## Réponse au cahier d'acteur N°3 : Nature Environnement 77 & FAPVS 77

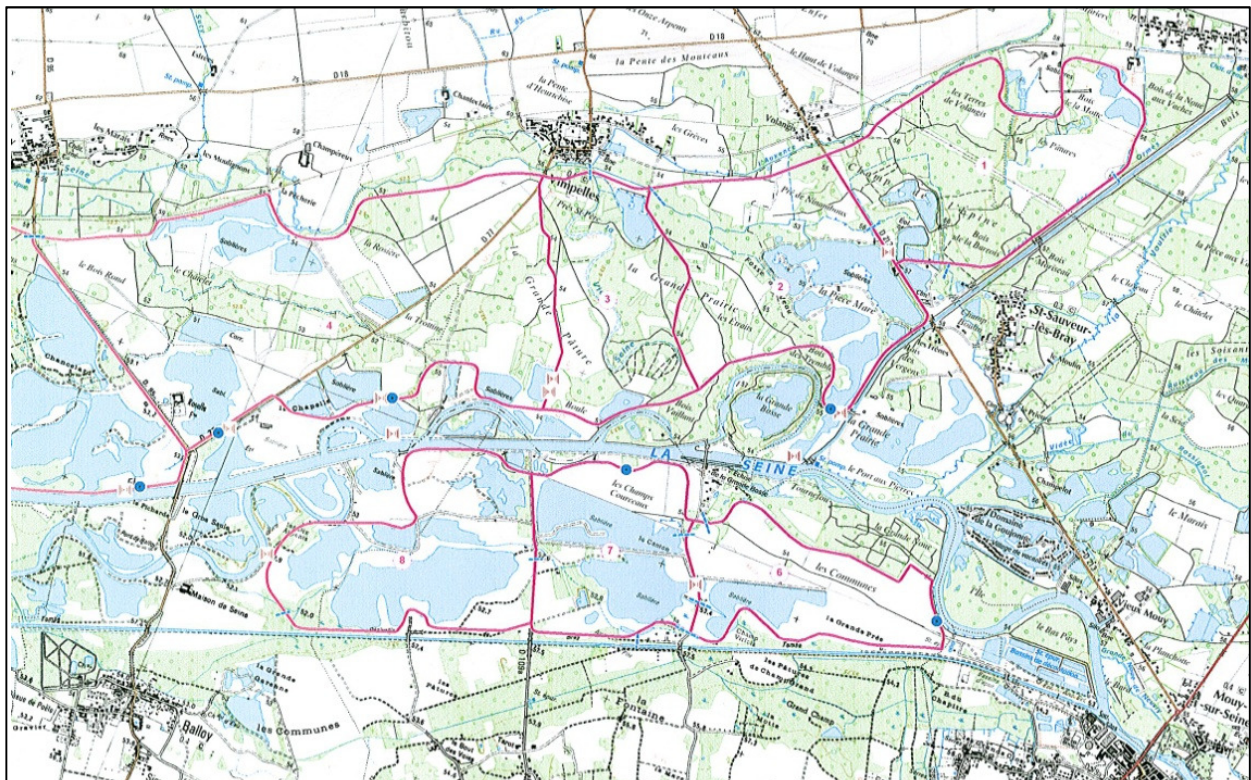
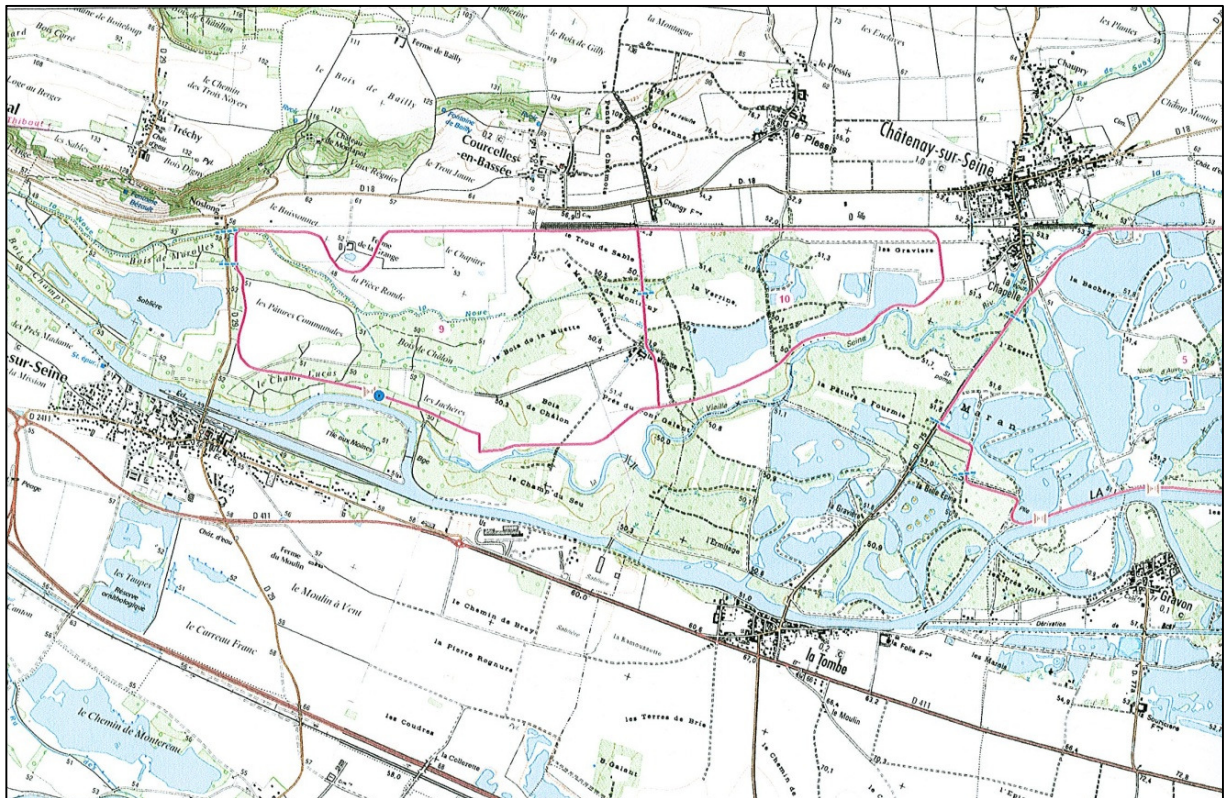
Vous pourrez trouver sur les plans ci-dessous la localisation projetée des 7 stations de pompage qui sont représentées par des ronds bleus.

Ces stations ont été localisées et dimensionnées de manière à alimenter les 10 espaces endigués (EE) proportionnellement à leur capacité de stockage:

- une station par EE pour les EE 5 et 9-10, situées respectivement sur la Seine et sur le délaissé rive droite en amont de Marolles
- une station alimentant le groupe d'EE 1-2 située sur un plan d'eau de gravière connecté à la Seine à l'amont de la Grande Bosse. L'alimentation de l'EE 2 serait directe, et l'alimentation de l'EE 1 se ferait via l'EE 2 pour permettre un ralentissement et une décantation des eaux avant arrivée dans l'EE 1, qui présente des enjeux environnementaux importants avec une zone tourbeuse sensible à la sédimentation et à l'érosion

- deux stations alimentant le groupe d'EE 3-4 situées sur des plans d'eau de gravière connectés à la Seine. L'alimentation de l'EE 4 serait directe et l'alimentation de l'EE 3 serait indirecte via l'EE 4 pour permettre un ralentissement et une décantation des eaux avant arrivée dans l'EE 3 qui présente des enjeux environnementaux importants avec la noue de la Vieille Seine et des sols alluviaux fragiles

- deux stations alimentant le groupe d'EE 6-7-8 situées sur la Seine. L'alimentation des EE 6 et 7 serait directe et l'alimentation de l'EE 8 indirecte.

Les stations de pompage seraient dimensionnées pour un débit allant de 25 à 50 m<sup>3</sup>/s de manière à pouvoir remplir les espaces endigués en moins d'une semaine.

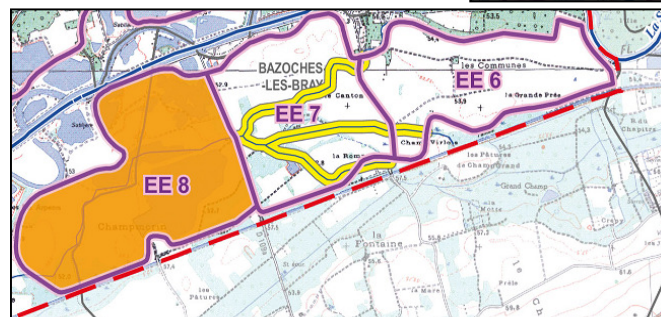
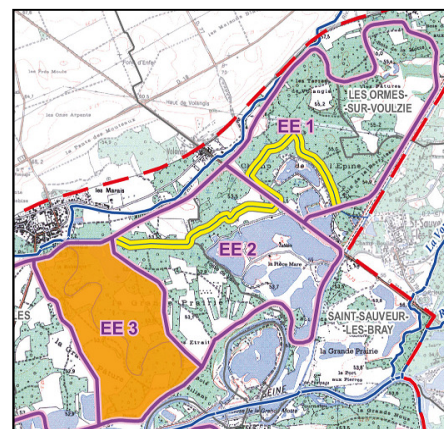
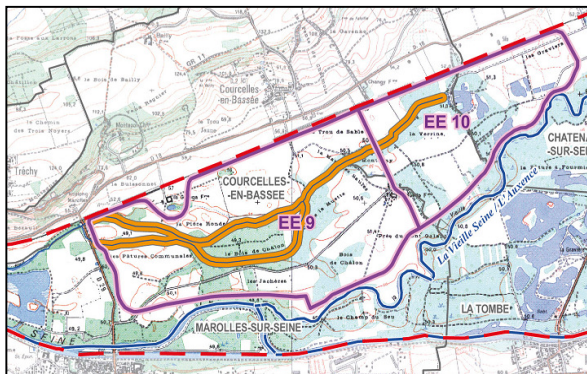
- **La création de nouveaux habitats est indispensable pour le brochet**

Les inondations écologiques se produiraient de manière prioritaire dans les réseaux de noues des espaces endigués 9-10 et dans la noue de la Vieille Seine, ainsi que sur la totalité de l'EE 3 et de l'EE 8, comme vous pouvez le voir sur le plan joint. Des inondations écologiques pourraient également être mises en place, de manière secondaire, dans les réseaux de noues des EE 1-2 et 6-7. Le principe serait le suivant :

- Le réseau de noues des EE 9-10 serait alimenté par un pompage d'eau de nappe qui serait situé à l'est du réseau de noues et qui permettrait d'alimenter les noues d'est en ouest, les eaux s'écoulant ensuite gravitairement dans la Seine. Ainsi les brochets pourraient remonter de la Seine dans le réseau de noues pour venir y frayer

- La noue de la Vieille Seine ainsi que la totalité de l'EE 3 seraient alimentés par des plans d'eau de carrière situés au sud de l'espace endigué, de manière à ce que les eaux s'écoulent ensuite gravitairement vers l'Auxence. Il existerait ainsi une possibilité pour les brochets présents dans l'Auxence de venir frayer dans la noue de la Vieille Seine.
